**MRAe**

**Avis  
sur la création d'un parc photovoltaïque au sol à FABAS (82)**

N°Saisine : 2024-012989

Avis émis le 02/05/24

Figure 3 : localisation des zones humides par rapport à l'implantation des panneaux

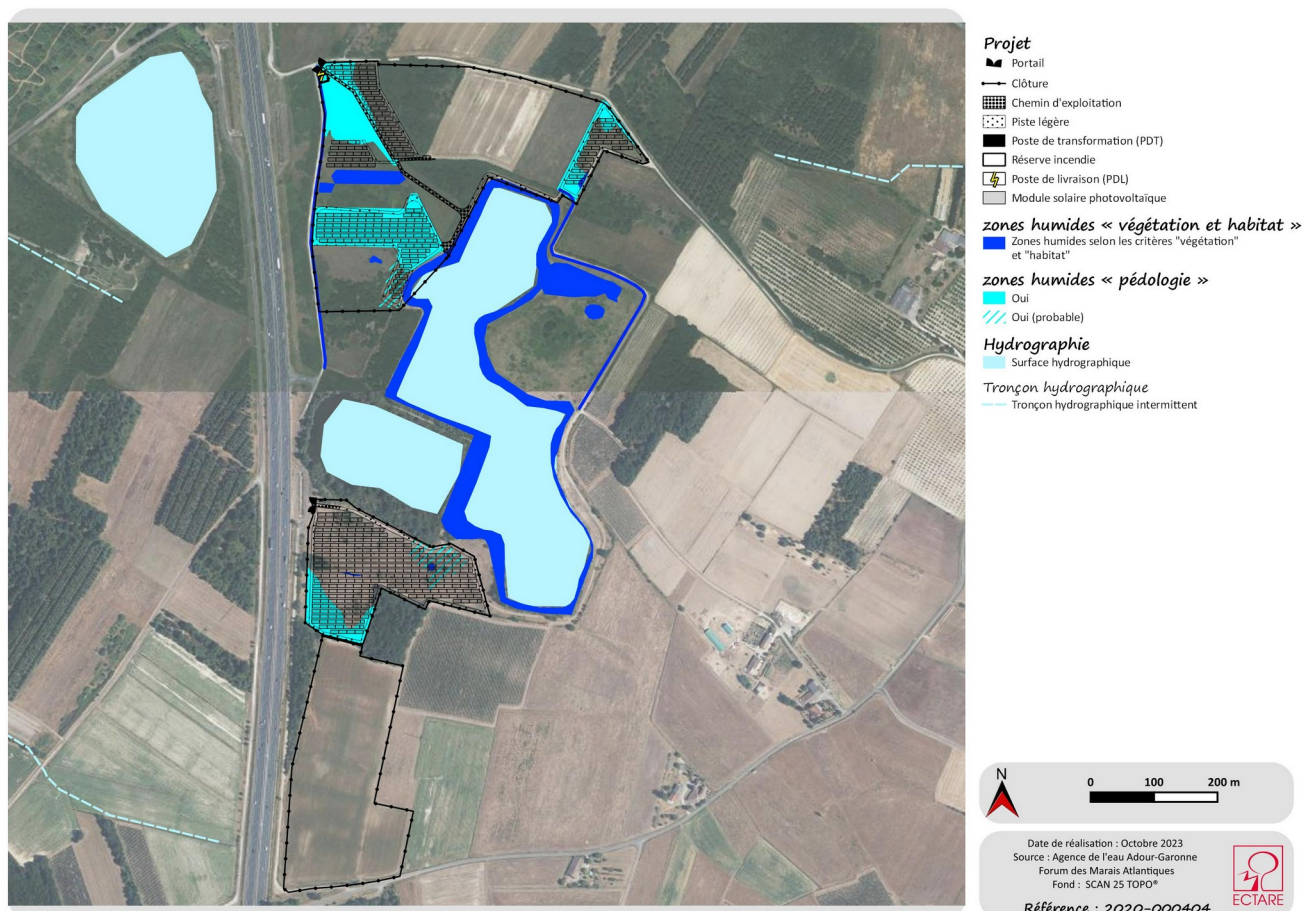
Les données du rapport d'étude pédologique ne sont pas intégrées à l'étude d'impact. Ainsi, l'ensemble de l'analyse des incidences et la déclinaison de la séquence « éviter, réduire, compenser » ont été réalisées sur les surfaces des zones humides caractérisées par le seul critère végétation et/ou habitat. Le complément d'état initial doit être intégré à l'étude d'impact. Une nouvelle évaluation des incidences est donc à mener et doit conduire à des mesures complémentaires d'évitement, de réduction voire de compensation.

**La MRAe recommande d'intégrer les données complémentaires permettant la délimitation des zones humides dans l'étude d'impact. Ces données doivent être prises en compte pour mettre à jour l'évaluation des incidences du projet et pour mettre en place des mesures d'évitement, de réduction voire de compensation complémentaire.**

Par ailleurs, l'évaluation des incidences sur les zones humides aujourd'hui incluse dans l'étude d'impact prend en compte uniquement l'emprise des locaux techniques, voiries lourdes et des pieux des panneaux. La MRAe considère que l'absence d'impact au niveau des espaces inter-rangées et sous les panneaux, doit être nuancé. En effet, l'effet d'ombrage, la réduction de l'exposition aux précipitations et la modification des conditions thermiques modifie le faciès de la végétation et vont avoir des impacts permanents et ce d'autant plus que la hauteur minimale des panneaux est de 80 cm et conduit à une artificialisation des surfaces. La MRAe note également que les fonctionnalités et les modes d'alimentation des zones humides n'ont pas été étudiées. Une partie des travaux conduit à creuser des tranchées pour installer les câblages des réseaux électriques. La nature de ces travaux peut conduire à une détérioration des zones humides voire un drainage si les câblages sont implantés dans les zones contributrices à leur alimentation. Ainsi, la MRAe considère que la méthodologie d'évaluation des incidences sur les zones humides conduit à sous-évaluer les impacts et qu'un travail complémentaire doit être réalisé.

**La MRAe recommande d'adapter la méthodologie d'évaluation des incidences sur les zones humides :**

- en évaluant les incidences induites par l'ombrage des panneaux ;
- en intégrant une description des fonctionnalités et des modes d'alimentation permettant de démontrer que leurs fonctionnements ne seront pas affectés par le projet (absence de risque de drainage), ou à défaut de proposer des mesures de compensation.

**La MRAe rappelle que cette méthodologie doit être appliquée pour l'ensemble des surfaces humides recensées et cartographiées sur la figure 3.**
